取扱説明書記載内容訂正のお知らせ

このたびは、ECLIPSE CROSS をお買い上げいただき、ありがとうございます。
衝突被害軽減ブレーキシステム [FCM] に関する記載内容を、下記のとおり訂正させていただきますので、本シートをお読みいただき、取扱説明書とともに保管いただきますようお願い致します。

衝突被害軽減ブレーキシステム [FCM]

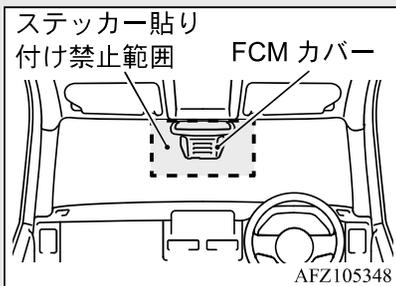
センサー取り扱いの「注意」は、本シートに読み替えをお願い致します。

- システムの正しい作動のため、次のことをお守りください。取り扱いを誤ると、システムが正しく作動せず、重大な事故につながるおそれがあります。
- センサー周辺は常にきれいにする
フロントガラスの内側が汚れたときは、三菱自動車販売会社にご連絡ください。
- センサーやセンサーの周辺に強い力や衝撃を与えたり、センサーや固定ボルトを取り外したり分解しない
- センサーおよび FCM カバー付近のフロントガラスにステッカー（透明なものを含む）や赤外線カットフィルムなどを貼らない

- FCM カバーは、塗装や改造をしない

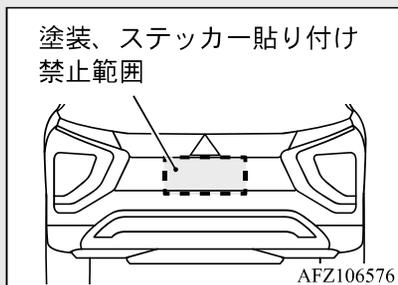
- センサーおよびセンサー周辺のバンパーにステッカー（透明なものを含む）を貼らない。

- センサーおよびセンサー周辺のバンパーは、塗装や改造をしない。
- センサー付近にナンバープレートやグリルガードなど取り付けない（マイパイロット付き車）
- フロントガラスが曇った場合は、デフロスタースイッチを押して曇りを取り除く
- フロントガラスのセンサー前方部分をワイパーで適切に拭き取れない場合は、ワイパーブレードを早めに交換する。フロントワイパー本体、ワイパーブレードを交換する場合は三菱自動車純正品をご使用ください
- センサーのレンズを汚したり、傷を付けない
- ガラスクリーナーや液体をセンサーにかけない
